第2条 - 八 国内の道路事業において実績のない新たな技術の採用

トンネル換気塔ダクトの  
コーナーベーン(整流板)一体型消音装置の開発

## 経営努力要件適合性の認定について

**〔当初計画〕 コーナーペーン(整流板)と消音装置を個々に設置**

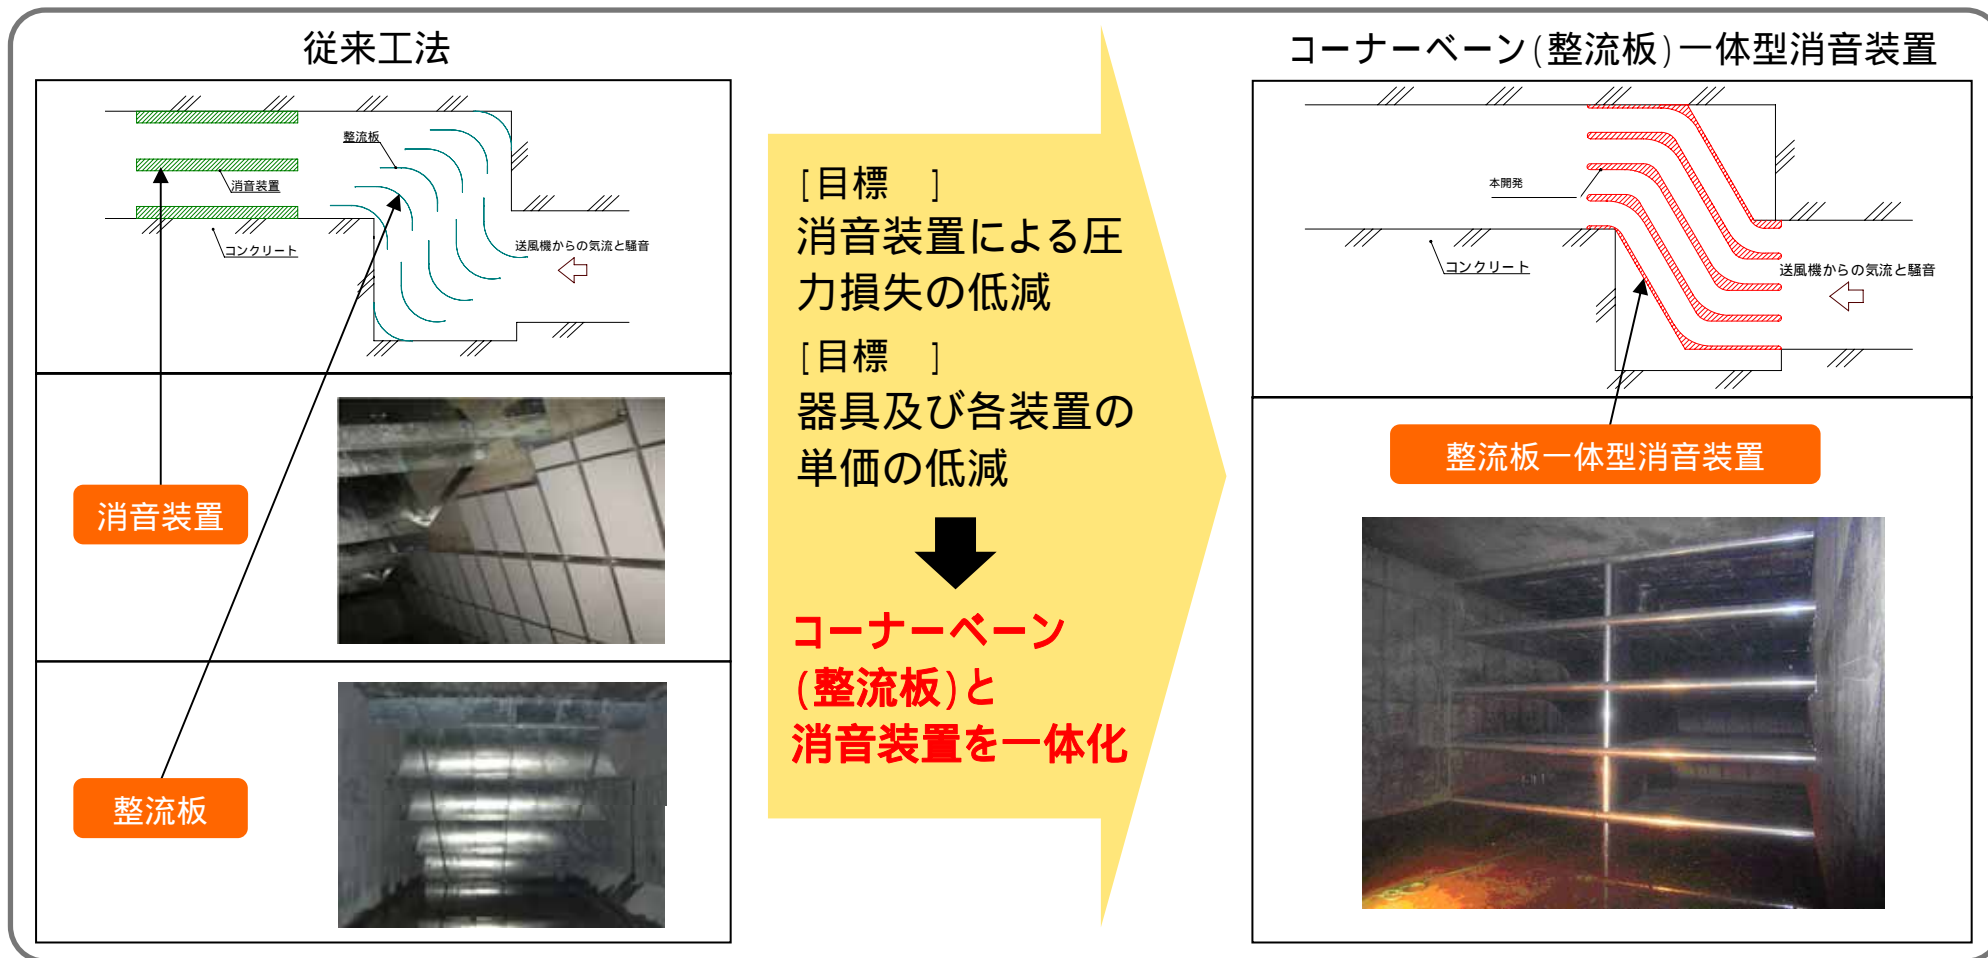
従来のコーナーペーン(整流板)及び消音装置の問題点

消音装置による圧力損失  
器具及び各装置が個々に材料及び施工費が発生

**コーナーペーン(整流板)及び消音装置を一体化を検討**
